REGIONE LIGURIA

Settore Ecosistema Costiero e Acque

Oggetto: **S1011** - Verifica di assoggettabilità alla VIA per il progetto: "Parco eolico Bric dell'Eremita (27 MW) nei comuni di Cairo Montenotte e Pontinvrea (SV)", costituito da 6 aerogeneratori da 4,5 MW ciascuno e dalle relative opere di connessione.
Proponente: Trynyty Wind Srl
Comunicazione pubblicazione documentazione per procedimento di verifica di assoggettabilità a VIA ex art. 19 comma 3 del D. Lgs. n° 152/2006. Riscontro. *Contributo.*

Fig.2: Rappresentazione integrazioni tavola: 04W.T.48.01-Derivazioni idriche - T 1, con evidenza delle potenziali derivazioni interferenti.

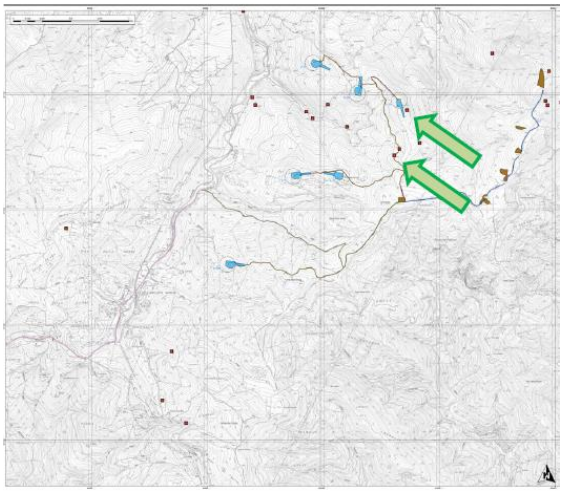
Rispetto a quanto riportato cartograficamente sul geoportale regionale si legge nel documento di dettaglio “04W.R.24-Interferenze del progetto con derivazioni idriche” che, a seguito di sopralluogo (documentazione fotografica) è stata accertata la presenza della sola derivazione PSVD1200280-2.

In seguito a successivi contatti con il Comune di Pontinvrea (concessionario di tali derivazioni), è stato confermato che il comune gestisce effettivamente 4 derivazioni idropotabili nel Vallone dell’Eremita. Delle quattro opere di derivazione, la presa situata più in quota risulta corrispondere a quella denominata PSVD1200280-2. È stata confermata l'incoerenza tra la posizione reale della presa denominata PSVD1200280-4bis e quanto riportato nella cartografia. Il controllo effettuato sul posto e il successivo confronto con il Comune di Pontinvrea hanno permesso di determinare con precisione la consistenza e l'ubicazione delle derivazioni idriche nell'area in questione.

A seguito di quanto sopra, quindi, è stato rilevato che nell’area di progetto è presente la sola derivazione denominata PSVD1200280-2, la cui opera di presa si colloca ad una distanza di circa 6m a valle della strada vicinale Ferriera Crocetta, interessata, appunto dal progetto, poiché sarà oggetto di operazioni di scavo e riporto per adeguare la viabilità esistente al trasporto in loco delle turbine eoliche. Viene dichiarato nella documentazione che “*la morfologia del versante di monte della strada consentirà di adeguare la carreggiata mediante operazioni di scavo che interesseranno solamente il lato di monte della stessa strada, non interferendo pertanto con l’opera di presa*”.

Viene altresì dichiarato che *“durante la realizzazione del cantiere, sarà cura della Società Proponente contattare il Concessionario, Comune di Pontinvrea, al fine di valutare la possibilità di interrompere temporaneamente la captazione durante le operazioni di scavo e nelle ore immediatamente successive*”.

- in fase di progettazione esecutiva dovranno essere definite operazioni di scavo e riporto in fase di cantiere tali da evitare la potenziale interferenza dell’opera in progetto con la derivazione idropotabile presente nell’area interessata (PSVD1200280-2);
- prima dell’inizio dei lavori dovranno essere individuate una o più procedure emergenziali e/o istruzioni operative, da concordarsi con il gestore della derivazione(PSVD1200280-2), al fine di evitare che eventuali sversamenti accidentali possano andare a contaminare l’acqua della sorgente e in modo che il gestore possa essere prontamente avvisato e interrompere l’approvvigionamento.
